Δ11	ΕΝΤΥΠΟ ΑΠΟΨΕΩΝ ΕΝΔΙΑΦΕΡΟΜΕΝΟΥ ΚΟΙΝΟΥ ΕΠΙ ΤΗΣ ΜΕΛΕΤΗΣ ΠΕΡΙΒΑΛΛΟΝΤΙΚΩΝ ΕΠΙΠΤΩΣΕΩΝ ΕΡΓΟΥ Ή ΔΡΑΣΤΗΡΙΟΤΗΤΑΣ ΚΑΤΗΓΟΡΙΑΣ Α ΓΙΑ ΤΗ ΔΙΑΔΙΚΑΣΙΑ ΔΗΜΟΣΙΑΣ ΔΙΑΒΟΥΛΕΥΣΗΣ
------------	--

«ΚΑΤΑΣΚΕΥΗ ΚΑΙ ΛΕΙΤΟΥΡΓΙΑ ΣΥΓΚΡΟΤΗΜΑΤΟΣ ΕΠΤΑ ΑΙΟΛΙΚΩΝ ΣΤΑΘΜΩΝ ΠΑΡΑΓΩΓΗΣ ΗΛΕΚΤΡΙΚΗΣ ΕΝΕΡΓΕΙΑΣ (ΑΣΠΗΕ) ΣΤΗ ΘΕΣΗ «ΚΟΥΡΜΑΛΗ» ΙΣΧΥΟΣ 33MW, ΣΤΗ ΘΕΣΗ ΠΙΟΝΑΡΙ ΙΣΧΥΟΣ 33MW, ΣΤΗ ΘΕΣΗ «ΒΑΛΜΟΣ» ΙΣΧΥΟΣ 26,4MW, ΣΤΗ ΘΕΣΗ «ΣΚΙΓΕΡΗ» ΙΣΧΥΟΣ 33MW, ΣΤΗ ΘΕΣΗ «ΑΓΙΟΣ ΙΩΑΝΝΗΣ» ΙΣΧΥΟΣ 26,4MW, ΣΤΗ ΘΕΣΗ «ΒΕΛΑΝΙΔΙ-ΚΟΠΡΙΑ» ΙΣΧΥΟΣ 13,2MW ΚΑΙ ΣΤΗ ΘΕΣΗ «ΒΕΛΑΝΙΔΙ» ΙΣΧΥΟΣ 19,8MW, ΣΤΙΣ Δ.Ε ΚΑΡΥΣΤΟΥ, ΜΑΡΜΑΡΙΟΥ ΚΑΙ ΣΤΥΡΕΩΝ ΤΟΥ ΔΗΜΟΥ ΚΑΡΥΣΤΟΥ ΚΑΙ ΤΩΝ ΣΥΝΟΔΩΝ ΤΟΥΣ ΕΡΓΩΝ ΣΤΙΣ Δ.Ε. ΚΑΡΥΣΤΟΥ, ΜΑΡΜΑΡΙΟΥ & ΣΤΥΡΕΩΝ ΤΟΥ Δ. ΚΑΡΥΣΤΟΥ, ΣΤΙΣ Δ.Ε. ΔΙΣΤΥΩΝ ΚΑΙ ΤΑΜΥΝΕΩΝ ΤΟΥ Δ. ΚΥΜΗΣ ΑΛΙΒΕΡΙΟΥ ΚΑΙ ΣΤΙΣ Δ.Ε. ΑΜΑΡΥΝΘΙΩΝ ΚΑΙ ΕΡΕΤΡΙΑΣ ΤΗΣ Π.Ε. ΕΥΒΟΙΑΣ»

ΕΙΚΟΝΑ 1

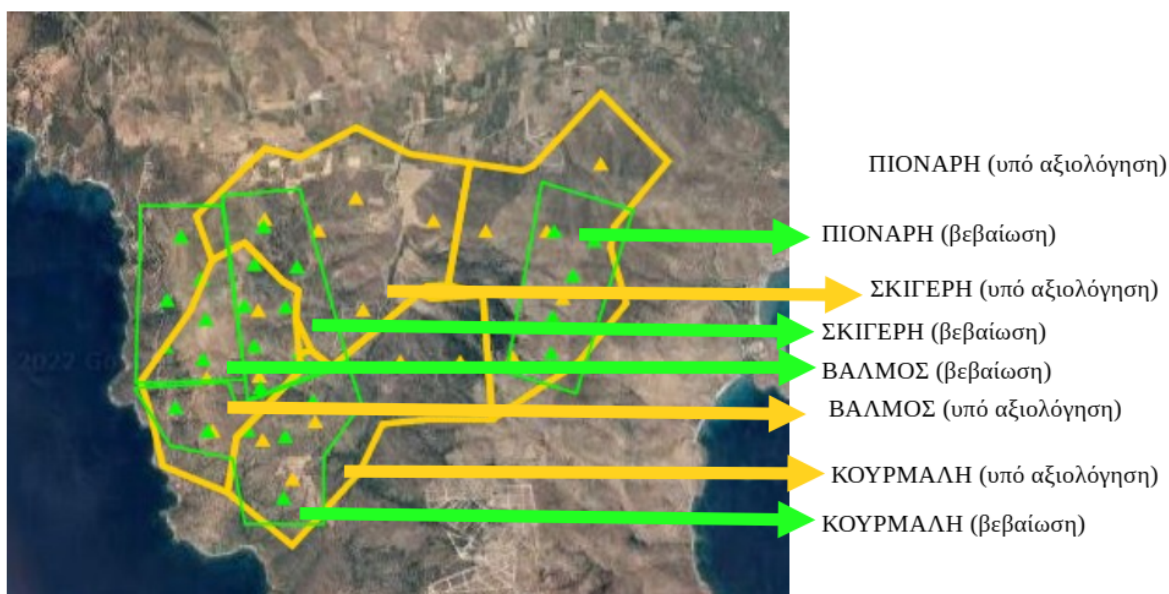
2. Περαιτέρω, οι 7 ΑΣΠΗΕ για τους οποίους υποβλήθηκε η ΜΠΕ, έχουν τεράστιες διαφορές ως προς τα όρια των πολυγώνων, τον αριθμό, τον τύπο και τις θέσεις των α/γ σε σχέση με τα αντίστοιχα χαρακτηριστικά του έργου, όπως έχουν εγκριθεί από τη ΡΑΕ.

Η διαφορά μεταξύ εγκεκριμένου από τη ΡΑΕ σχεδιασμού των 7 ΑΣΠΗΕ και του περιγραφόμενου στη ΜΠΕ έργου, που ακόμη τελεί υπό αξιολόγηση από τη ΡΑΕ, απεικονίζεται στα δύο αποσπάσματα του γεωπληροφοριακού χάρτη της ΡΑΕ που παρατίθενται αμέσως κατωτέρω (εικόνες 1 και 2)

Στο ανωτέρω απόσπασμα εμφανίζονται με πράσινο χρώμα τα αδειοδοτημένα με βεβαιώσεις παραγωγού ειδικού έργου από τη ΡΑΕ πολύγωνα των ΑΣΠΗΕ ΒΑΛΜΟΣ,

ΚΟΥΡΜΑΛΗ, ΣΚΙΓΕΡΗ και ΠΙΟΝΑΡΗ και οι αντίστοιχες α/γ του εγκεκριμένου σχεδιασμού του έργου (τύπου VESTAS V117 με ύψος πλήμνης 85 μ., διάμετρο δρομέα 117 μ. και ισχύος 4,2 MW έκαστη).

Με κίτρινο χρώμα εμφανίζονται τα διαφοροποιημένα πολύγωνα του ΜΗ ΕΓΚΕΚΡΙΜΕΝΟΥ από τη ΡΑΕ σχεδιασμού των ΚΑΤ' ΟΝΟΜΑ ΜΟΝΟ ίδιων ΑΣΠΗΕ **με άλλου τύπου α/γ** (τύπου SIEMENS GAMESA SG155 με ύψος πλήμνης 102,50 μ., διάμετρο δρομέα 155 μ. και ισχύος 6,6 MW έκαστη), σε άλλες θέσεις και άλλη διάταξη, πάντα μη εγκεκριμένη από τη ΡΑΕ.

(ΕΙΚΟΝΑ 2)

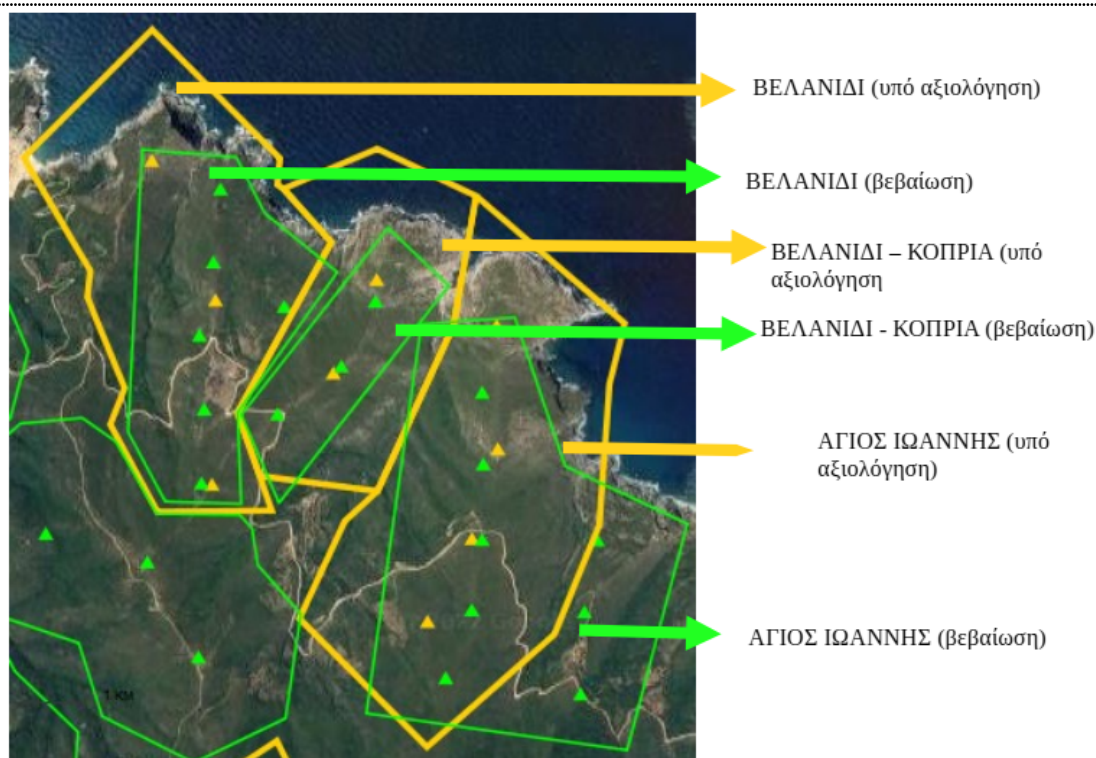
Τα ίδια ακριβώς ισχύουν και για το παρακάτω απόσπασμα ομοίως από τον ίδιο γεωπληροφοριακό χάρτη, στον οποίο εμφανίζονται με πράσινο χρώμα τα εγκεκριμένα από τη ΡΑΕ πολύγωνα των ΑΣΠΗΕ ΒΕΛΑΝΙΔΙ, ΒΕΛΑΝΙΔΙ – ΚΟΠΡΙΑ και ΑΓΙΟΣ ΙΩΑΝΝΗΣ και οι αντίστοιχες α/γ του εγκεκριμένου από τη ΡΑΕ σχεδιασμού του έργου (τύπου VESTAS V117 με ύψος πλήμνης 85 μ., διάμετρο δρομέα 117 μ. και ισχύος 4,2 MW έκαστη) και με κίτρινο χρώμα τα διαφοροποιημένα πολύγωνα του ΜΗ ΕΓΚΕΚΡΙΜΕΝΟΥ από τη ΡΑΕ σχεδιασμού των ΚΑΤ' ΟΝΟΜΑ ΜΟΝΟ ίδιων ΑΣΠΗΕ **με άλλου τύπου α/γ** (τύπου SIEMENS GAMESA SG155 με ύψος πλήμνης 102,50 μ., διάμετρο δρομέα 155 μ. και ισχύος 6,6 MW έκαστη), σε άλλες θέσεις και άλλη διάταξη, πάντα μη εγκεκριμένη από τη ΡΑΕ:

Η αιτούμενη από το φορέα του έργου περιβαλλοντική αδειοδότηση αφορά τον **μη εγκεκριμένο από τη ΡΑΕ σχεδιασμό** (με α/γ τύπου SIEMENS GAMESA SG155 διαμέτρου D=155m και ισχύος 6,6MW για όλες τις θέσεις α/γ), πράγμα που πιθανότατα δεν έχει γίνει αντιληπτό, διότι στη ΜΠΕ αναφέρονται μεν οι ισχύουσες βεβαιώσεις παραγωγού, αλλά **δεν περιλαμβάνονται αντίγραφά τους, ούτε και παρατίθεται επακριβώς το περιεχόμενό τους.**

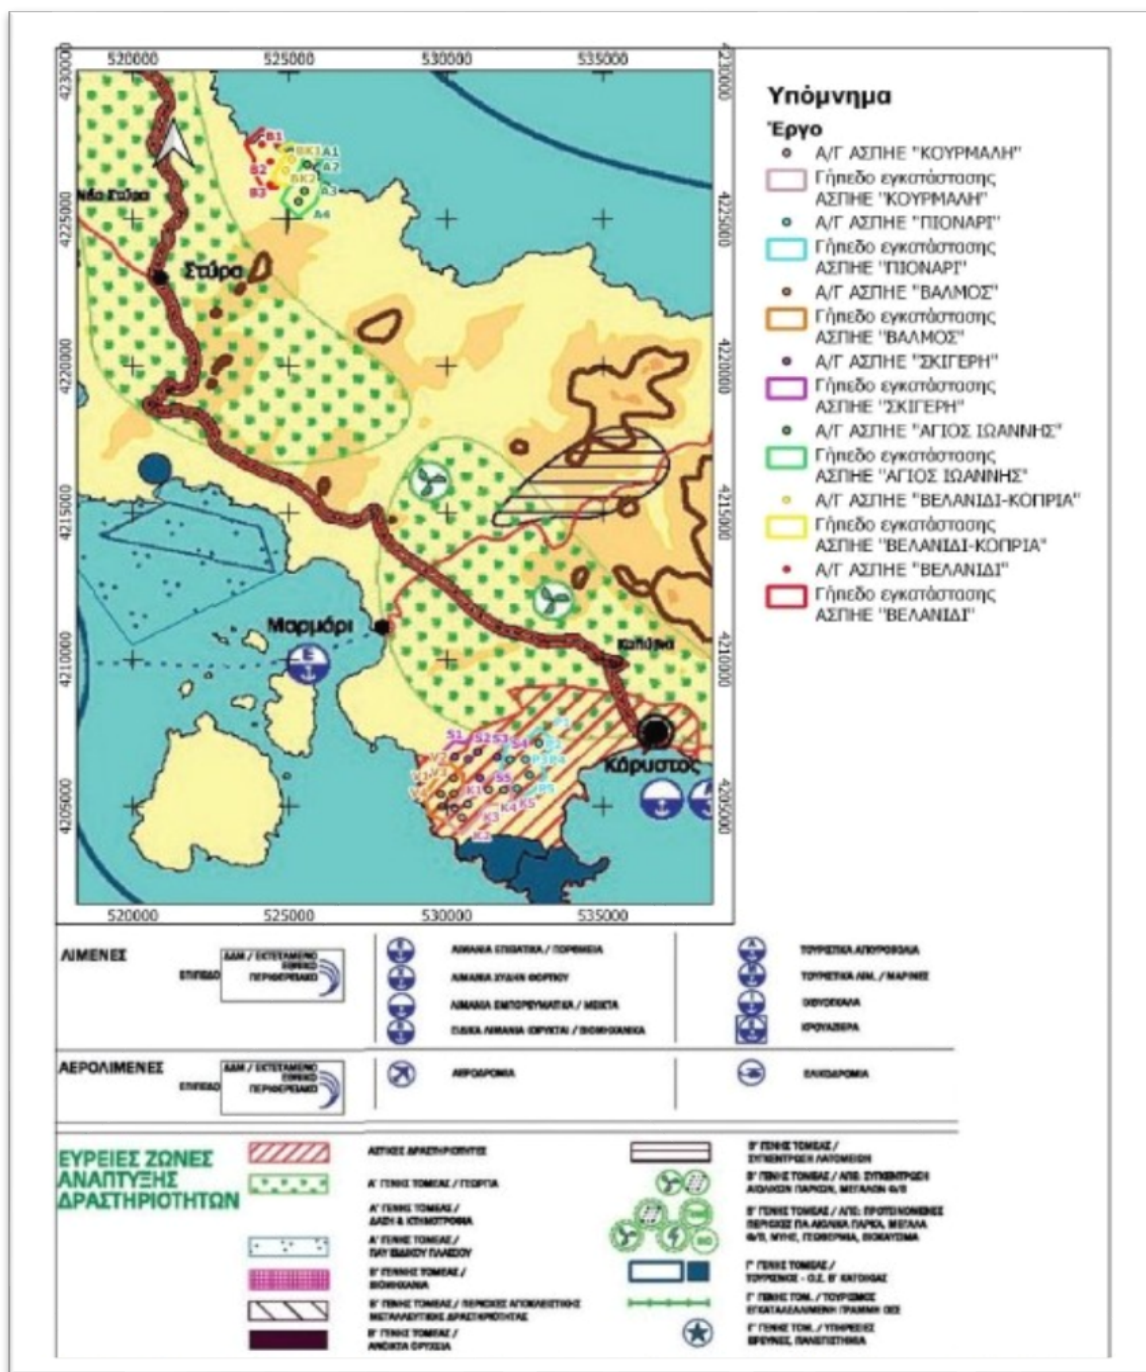
Στο παράρτημα Ι, στην Έκθεση Συμβατότητας με το Ειδικό Χωροταξικό για τις ΑΠΕ, στη σελίδα 55 και στην εικόνα 6-17, παρουσιάζεται το Περιφερειακό Χωροταξικό Σχέδιο για την Στερεά Ελλάδα. Από την εν λόγω εικόνα προκύπτει ξεκάθαρα πως η περιοχή του υπό αδειοδότηση έργου είναι εντός ΖΩΝΗΣ ΑΝΑΠΤΥΞΗΣ ΑΣΤΙΚΩΝ ΛΕΙΤΟΥΡΓΙΩΝ.

Όπως προκύπτει από τον ανωτέρω χάρτη οι περιοχές για ανάπτυξη αιολικών είναι σημειωμένες με το πράσινο ανεμιστήρα. Στην περιοχή των υπό αδειοδότηση αιολικών δεν υπάρχει αυτή η σήμανση και συνεπώς υπάρχει ασυμβατότητα ως προς το Περιφερειακό Χωροταξικό Σχέδιο για την Στερεά Ελλάδα, το οποίο λαμβάνει υπόψη του το Ειδικό Πλαίσιο Χωροταξικού Σχεδιασμού & Αειφόρου Ανάπτυξης για τις ΑΠΕ.

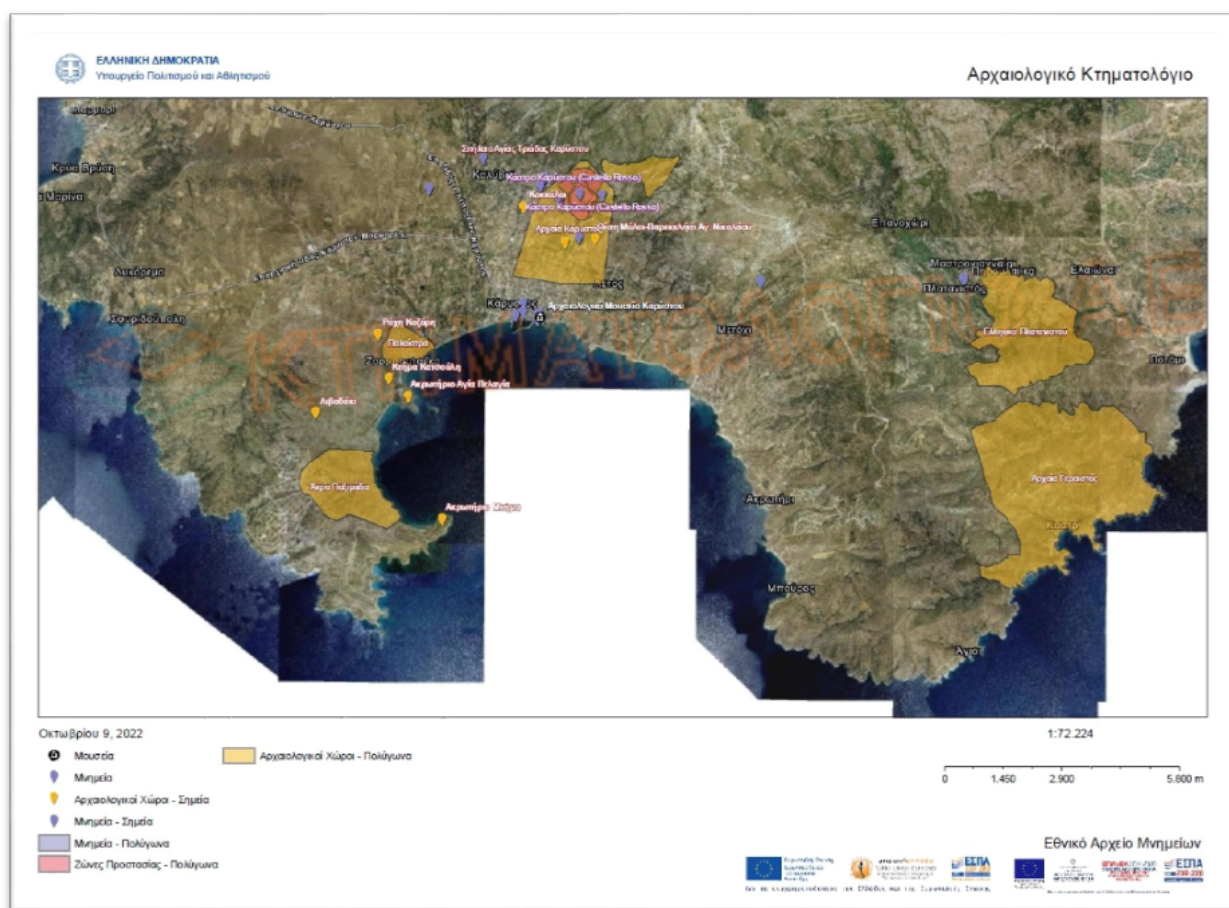
Περαιτέρω, στο παράρτημα Ι, στην Έκθεση Συμβατότητας με το Ειδικό Χωροταξικό για τις ΑΠΕ, δεν λαμβάνονται από τον Μελετητή όσα απεικονίζονται στον κάτωθι χάρτη - εικόνα.

Από τον παραπάνω χάρτη – εικόνα, προκύπτει ότι 4 α/γ είναι εντός ζωνών αποκλεισμού από αρχαιολογικούς χώρους και μνημεία.

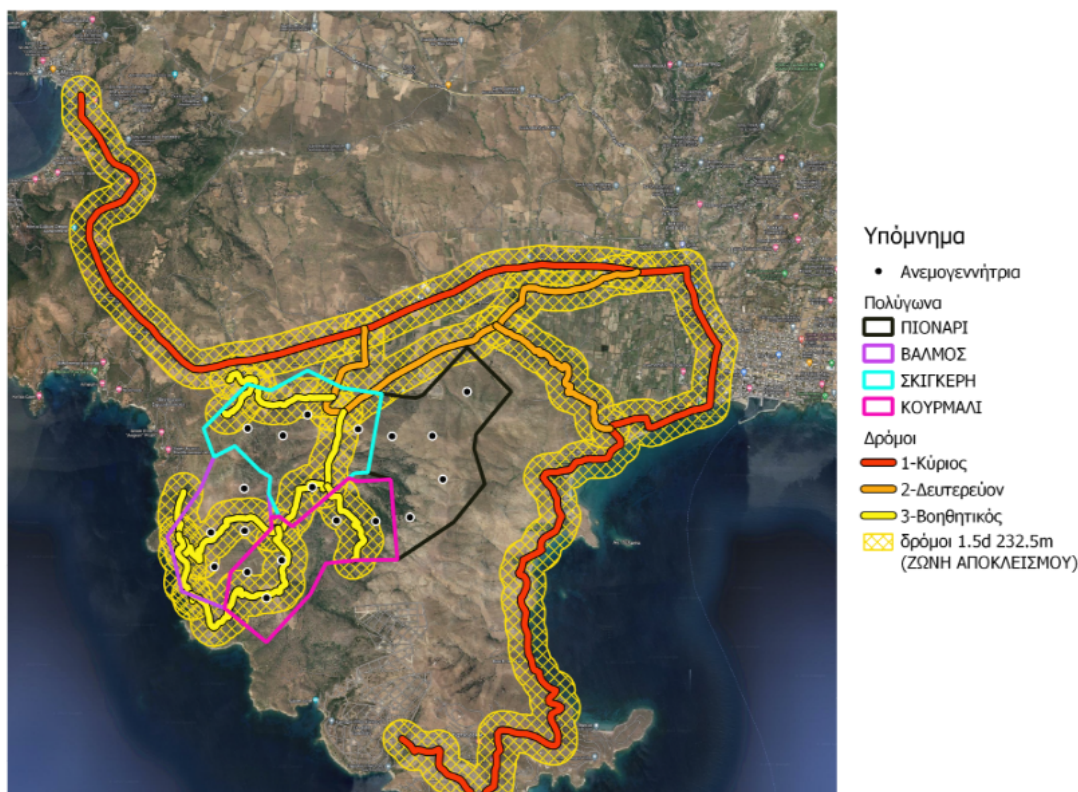
Στο Παράρτημα Ι, στην Έκθεση Συμβατότητας με το Ειδικό Χωροταξικό για τις ΑΠΕ, δεν λαμβάνονται από τον Μελετητή όσα απεικονίζονται στον κάτωθι χάρτη-εικόνα.

Ο μελετητής δεν υπολόγισε όλες τις κατηγορίες των δρόμων που υφίστανται στην περιοχή, μολονότι θα πρέπει να υπάρχουν αποστάσεις ασφαλείας από το δευτερεύον και βοηθητικό οδικό δίκτυο καθώς επίσης και από κοινόχρηστους χώρους. Όπως βλέπουμε αρκετές α/γ είναι εντός της ζώνης αποκλεισμού. Η απόσταση ασφαλείας που ορίζεται σε 1,5d προβλέπεται στον πίνακα Ε «Αποστάσεις από δίκτυα τεχνικής υποδομής και ειδικές χρήσεις» του Ειδικού Χωροταξικού Πλαισίου για τις ΑΠΕ. Περαιτέρω, βάσει του άρθρου 21 «Αποστάσεις Ασφαλείας Ανεμογεννητριών» του Ν. 4951/2022 (ΦΕΚ 129 Α/4-7-2022), θα πρέπει να υπάρχει γήπεδο ασφαλείας, σύμφωνα δε με την παρ. 5 περ. β' του ανωτέρω άρθρου 5, «το γήπεδο ασφαλείας δεν εισέρχεται εντός: β) του καταστρώματος εθνικών ή επαρχιακών οδών, ...».
